改善箇所説明図

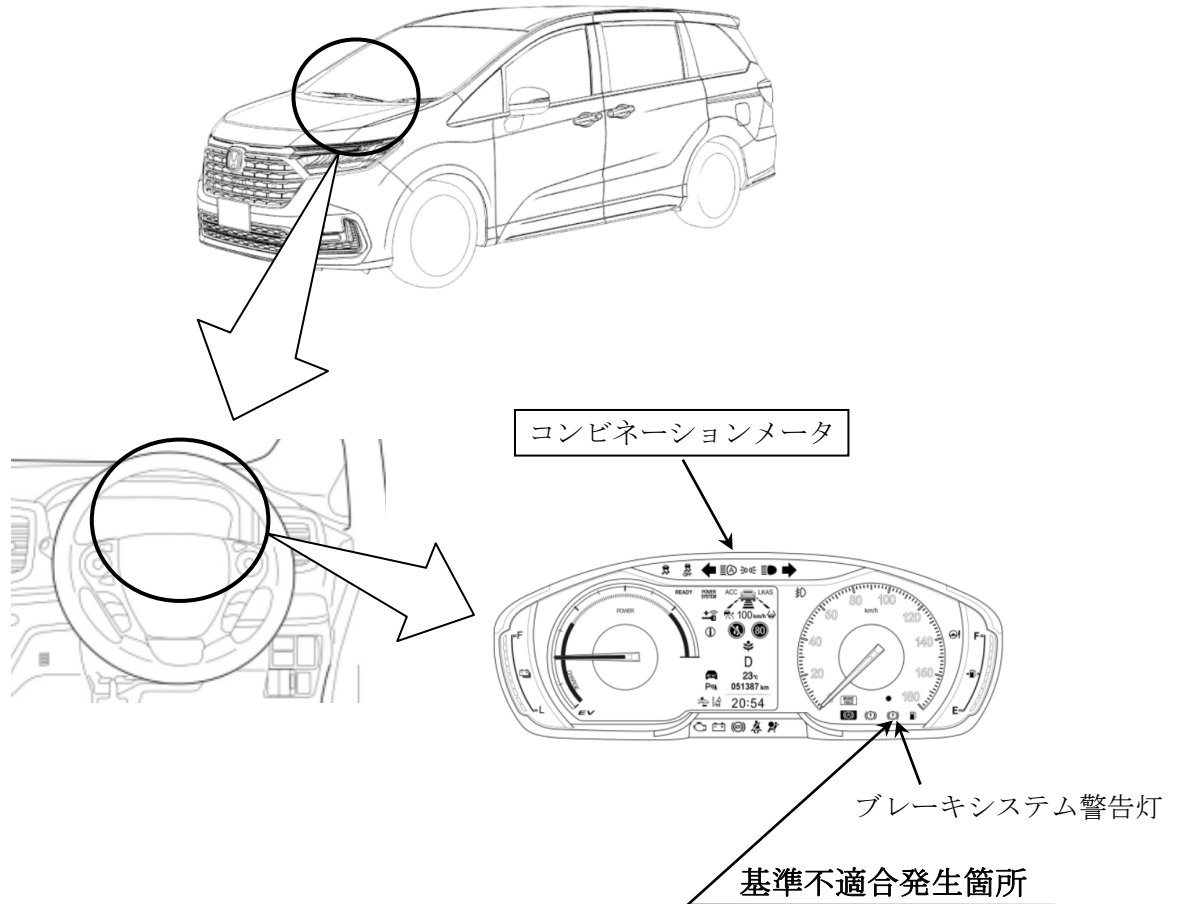
コンビネーションメータの警告表示プログラムが不適切なため、踏み間違い衝突軽減システムの各機能（近距離衝突軽減制動機能、誤発進抑制機能及び後方誤発進抑制機能）の故障時に、コンビネーションメータ内のブレーキシステム警告灯が点灯しない。そのため、協定規則第13H号に適合しない。

全車両、コンビネーションメータの警告表示プログラムを対策プログラムに書き換える。

識別：車台番号打刻の下一桁目上部に黄色ペイントを塗布する。
